PLIEGO DE ACLARACIONES

COMPARACION DE PRECIOS N°010-2023-PMESUT “HABILITACIÓN Y ACONDICIONAMIENTO DE AMBIENTES FORMATIVOS DE IESTP BENEFICIARIOS DEL FONDO CONCURSABLE 14 (Zona Norte A)

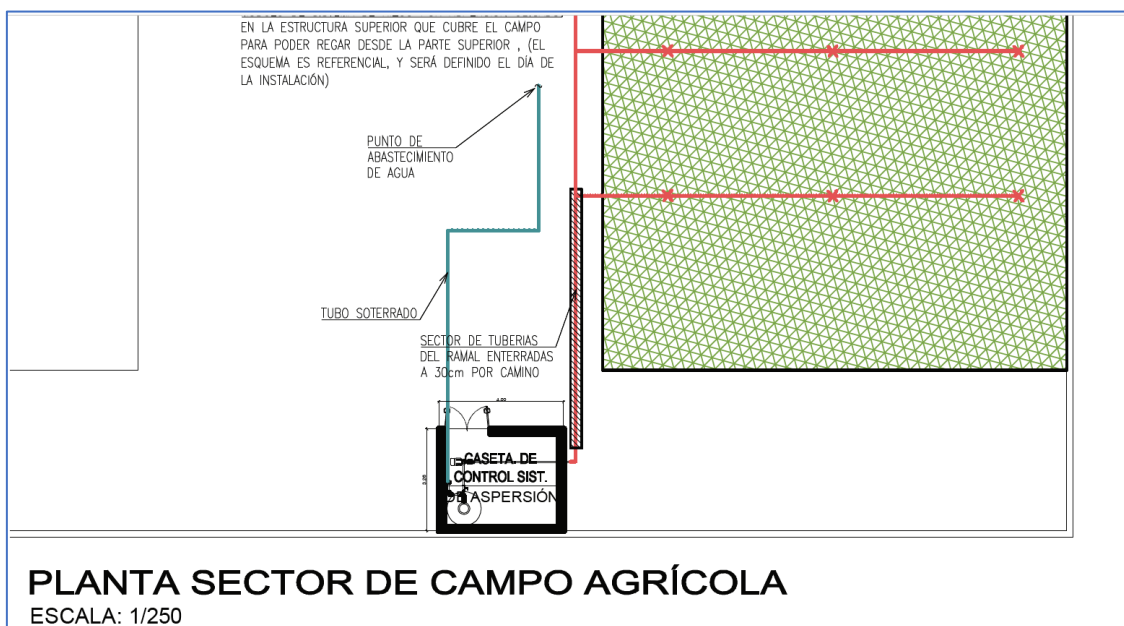
1.1. En relación al expediente técnico, se consulta si la tubería de desagüe propuesta en el plano AI-01 tiene la dirección y pendiente correcta, ya que se ve que en lugar de ir a la red principal “retorna” a la canaleta de desagüe.

RESPUESTA: Se actualiza la dirección y la pendiente de la tubería de desagüe en el plano AI-01; se actualiza el plano AI-01.

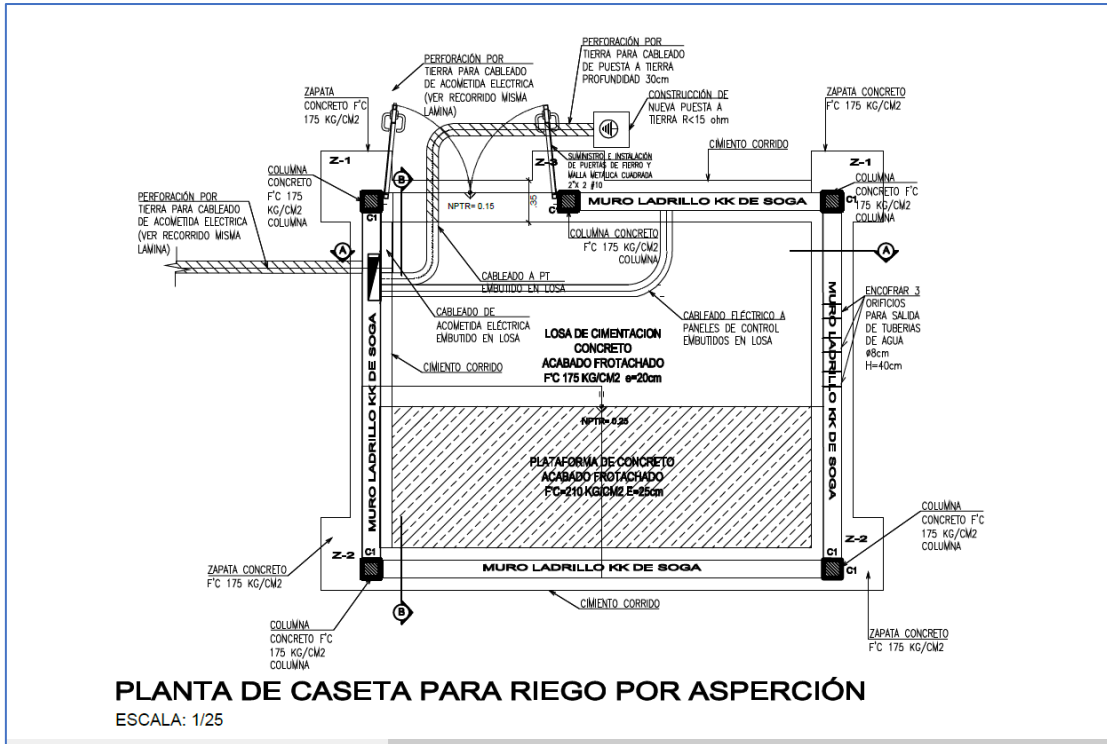
2.1. En relación al expediente técnico, ¿Donde se ubica la red de agua, a qué distancia se ubica de la caseta de control?

RESPUESTA: El punto de abastecimiento está ubicado en el punto donde indica el plano a una distancia de 16.90m.

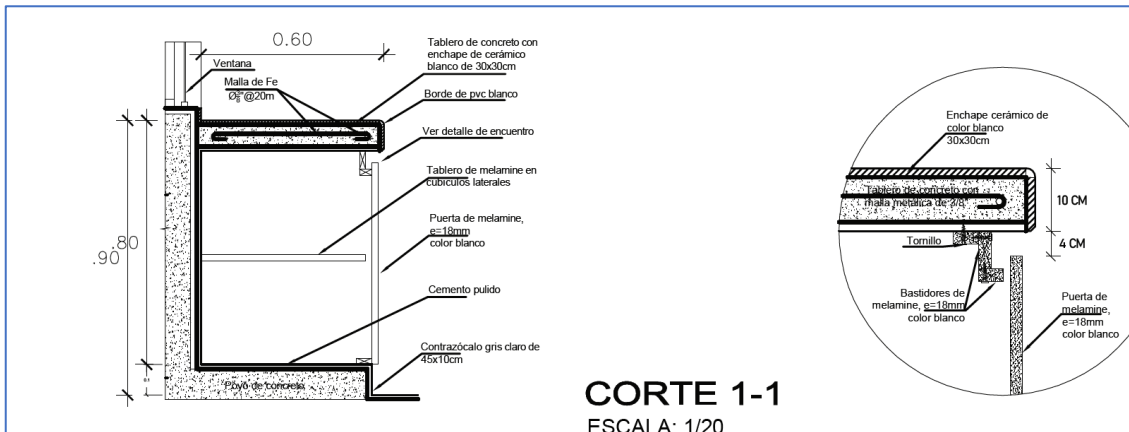
2.3. En relación al expediente técnico, en la lámina DA-03, se describe una malla de fierro de diámetro 3/8" cada 0.20m; señalar si se encuentra en el metrado y presupuesto.

RESPUESTA: La mesa de concreto está indicada en la foto adjunta, y está presupuestada a todo costo que incluye mano de obra, instalación y materiales, asimismo es importante mencionar que la prelación de los documentos para que el proveedor considere su oferta debe ser de acuerdo a lo indicado en el expediente técnico: planos, especificaciones técnicas, memoria
